第1回 宮崎県河川整備学識者懇談会 ＝指摘事項と対応(五十鈴川)＝

開催日 : 平成28年10月12日 13:30～15:30

開催場所 : 日向市中央公民館

○縦断計画(築堤計画)

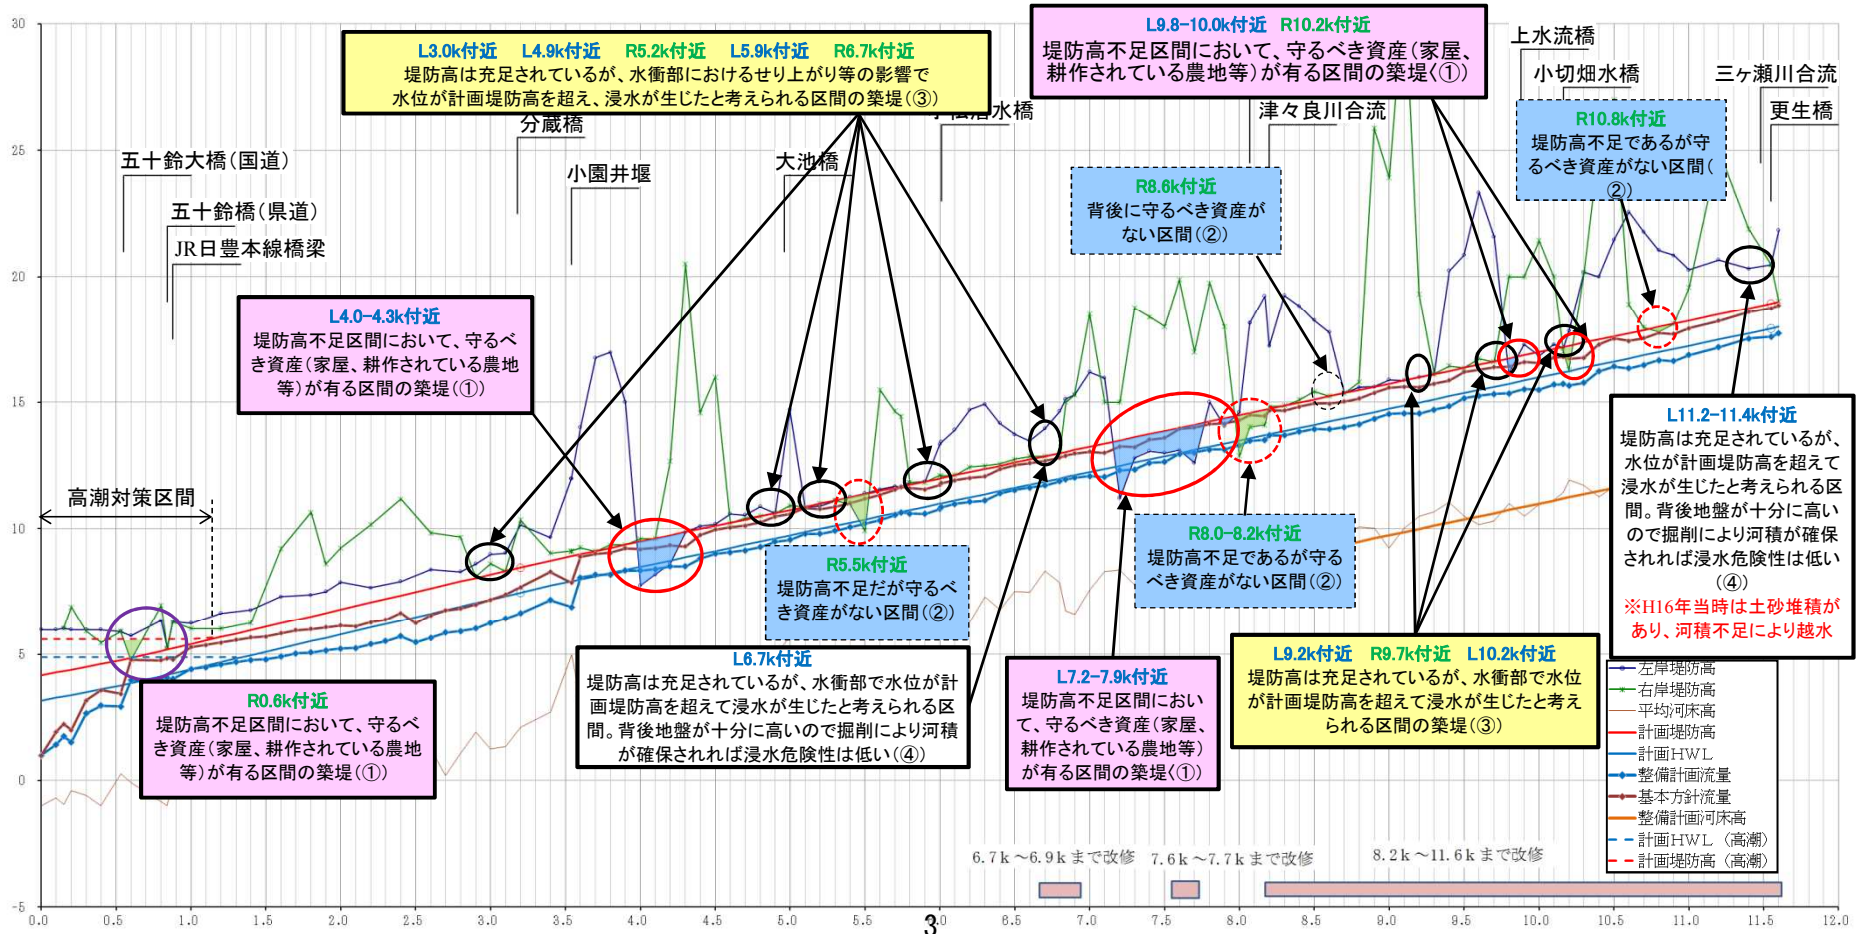
NO.	指摘事項	対応内容	頁	備考
1	・堤防高が充足されているが実は溢水していたという表現は、堤防高の設定の仕方が悪いという誤解を招かない表現にすべきである。	・現況堤防高は計画堤防高よりも高いが、平成16年洪水で溢水したという表現とした。 →河道計画の検討の説明資料に反映	資料- p.3~4	
2	・歴史・文化の項目に記載されている舟方轟は、文化財に指定されているのであれば、本文中にその旨を記載すべきである。	・文化財には指定されていないが、その他指定外史跡景勝地として扱われているため、景勝地である旨を追記した。あわせて図1-3を修正した。 →1.1歴史・文化(整備計画本文p.3~4)に反映	整備 計画 本文 p.3~4	
3	・本整備計画における河川工事の位置の図面について、JR日豊本線橋梁、更生橋の位置が示されていないので追加すべきである。	・JR日豊本線橋梁、更生橋の位置を追加した。 →5.2.1(1)洪水対策(整備計画本文P.28)に反映	整備 計画 本文 p.28	
4	・整備区間の図タイトルについて、何に対する整備が分かるようにすべきである。また、表現を整備区間として統一すべきである。	・図タイトルを何に対する整備が分かる内容に修正するとともに、整備区間として表現を統一した。 →5.2.1(1)洪水対策(整備計画本文p.28~29)に反映 →5.2.1(2)高潮、地震・津波対策(整備計画本文p.30)に反映	整備 計画 本文 p.28~ 30	
5	・p.30 4行目の文章について、主語がなく意味が分からないので修正すること。 ・五十鈴川河道改修断面図に天端・裏法補強が記されているが、文章としての記載がない。	・文章を修正した。 →5.2.1(2)高潮、地震・津波対策(整備計画本文p.30)に反映	整備 計画 本文 p.30

下線部の表現を変更した

- ①堤防高不足区間において、堤内地に守るべき資産(家屋、耕作されている農地等)があり、堤防整備の検討が必要な区間
- ②堤防高不足区間だが、堤内地に守るべき資産(家屋、耕作されている農地等)がないため、堤防整備の必要性が低い区間
- ③現況堤防高が計画堤防高よりも高い区間であるが、平成16年10月洪水において、水衝部におけるせり上がり等の影響で堤防を越水し、守るべき資産(家屋、耕作されている農地等)が浸水しており、更なる堤防整備の検討が必要な区間
- ④現況堤防高が計画堤防高よりも高い区間であるが、平成16年10月洪水において、水衝部におけるせり上がり等の影響で堤防を越水したが、河積を確保することにより浸水被害が防げると考えられるため、更なる堤防整備の必要性が低い区間
